PROJET D'IMPLANTATION D'UN CAMPUS DE L'UNIVERSITÉ DE MONTRÉAL  
SUR LE SITE DE LA GARE DE TRIAGE D'OUTREMONT

**MÉMOIRE**

Présenté à l'Office de consultation publique de Montréal

Par Christiane Lefebvre  
Pour Le Syndicat des copropriétaires du condominium Le Phénix

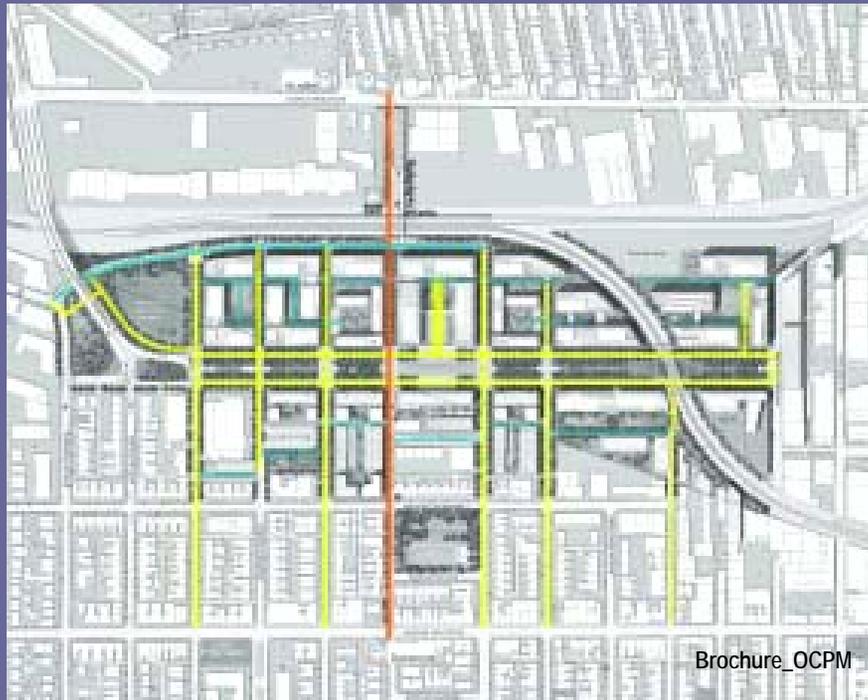
Nous constatons que le paysage séduisant du projet d'aménagement du campus se termine brusquement au viaduc Rockland :

- car le viaduc lui même constitue une horreur visuelle et que son élimination n'a fait l'objet d'aucune étude approfondie;
- parce qu'il n'y a aucun souci véritable d'aménager des espaces conviviaux (véritables espaces verts) du côté ouest du viaduc.

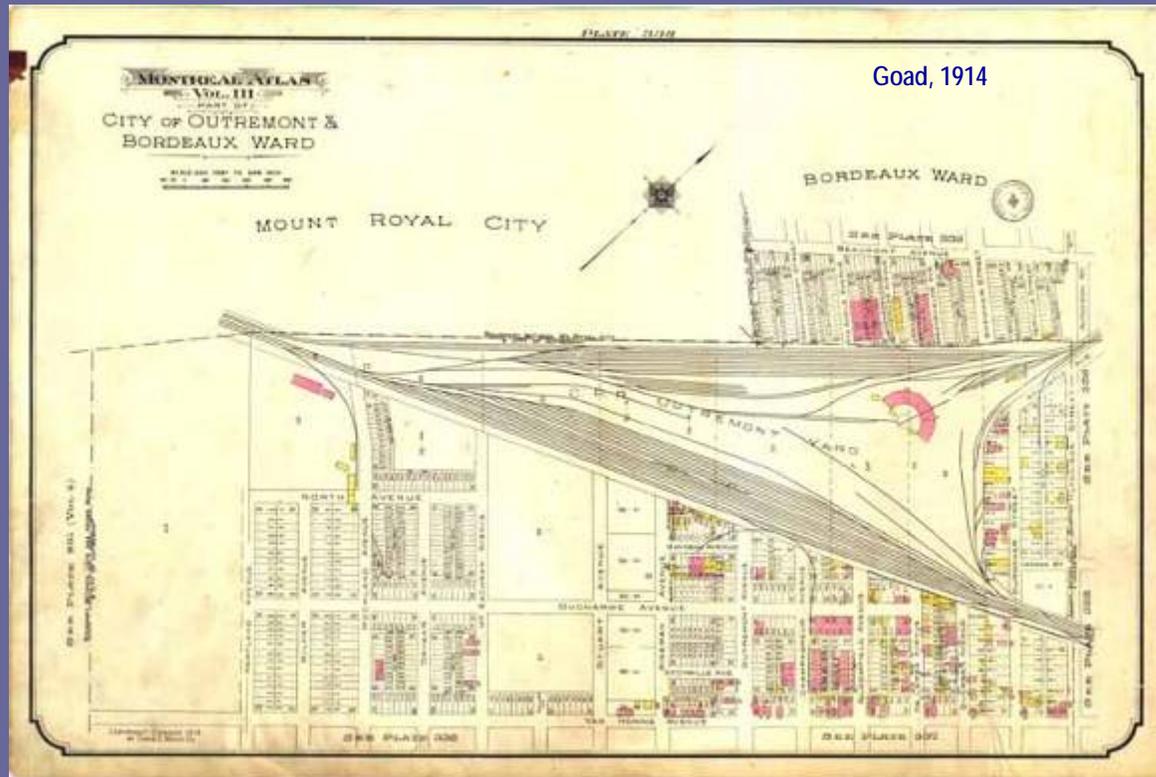
- *Aménager un passage piétonnier vers le secteur nord plus rapproché que la passerelle prévue au niveau de Wiseman.*
- *Assurer un lien sécuritaire entre le secteur situé à l'ouest du viaduc Rockland et le parc linéaire prévu dans le projet de l'U. de M.*
